根据《中华人民共和国城乡规划法》、《云南省城乡规划条例》和《临沧市城乡规划公开公示实施办法》，现将临沧市第一中学学生宿舍、综合馆建设项目《建设工程规划许可证》进行批后公布。

项目名称	临沧市第一中学学生宿舍、综合馆建设项目
类型	批后公布
公示类别	建设工程规划许可证
建设单位	临沧市第一中学
发证编号	临翔区 202100062
用地位置	位于临沧主城区东片区， 民主法治园区南侧， 团结路东侧
主要经济技术指标	规划用地面积 21273.77 平方米（ 31.91 亩），总建筑面积 15700.06 平方米（其中地上建筑面积 14280.93 平方米， 地下建筑面积 1419.13 平方米）。建筑占地面积 4179.25 平方米，建筑密度 19.65%，容积率 0.67，绿地率 30.08%。机动车停车位 30 个，非机动车停车位 60 个。
公示期限	1 年（2021 年 3 月 30 日 至 2021 年 4 月 7 日）
信访电话	0883-2153881（国土空间和城乡规划股）
信访邮箱	Lxzrzcgh@163.com
说明	1.书面反馈（申请）意见发表时间或邮戳日不应超过公示期的最后一天 2 4:00 前，逾期视为无效意见。2.书面意见应注明真实联系人姓名、联系方式。3.信件寄往“临沧市临翔区迎宾路 113 号临沧市临翔区自然资源局(请注明“规划公示”字样)。
公告网址	http://www.ynlx.gov.cn/lxqrmzf/lxqrmzf/zdlygk74/gtzyxxgkzl/gzdt95/index.html
附件	“临沧市第一中学学生宿舍、综合馆”建设项目公示稿
备注	建房时须实地核验

规划设计修改方案的修改内容：

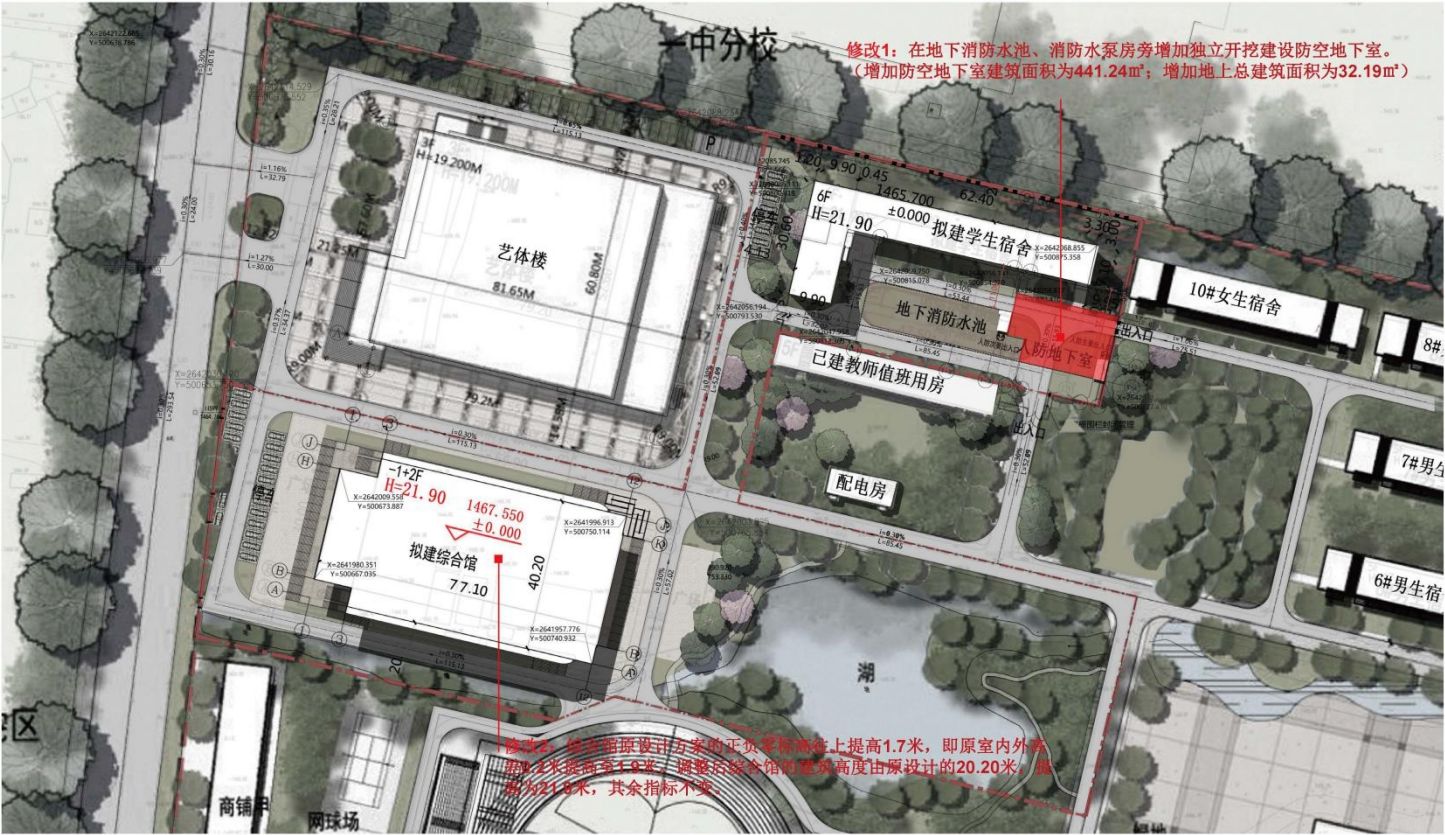
修改2：综合馆原设计方案的正负零标高往上提高1.7米，即原室内外高差0.2米提高至1.9米。调整后综合馆的建筑高度由原设计的20.20米，提高为21.9米，其余指标不变。

修改1：在地下消防水池、消防水泵房旁增加独立开挖建设防空地下室。（增加防空地下室建筑面积为441.24m²；增加地上总建筑面积为32.19m²。）
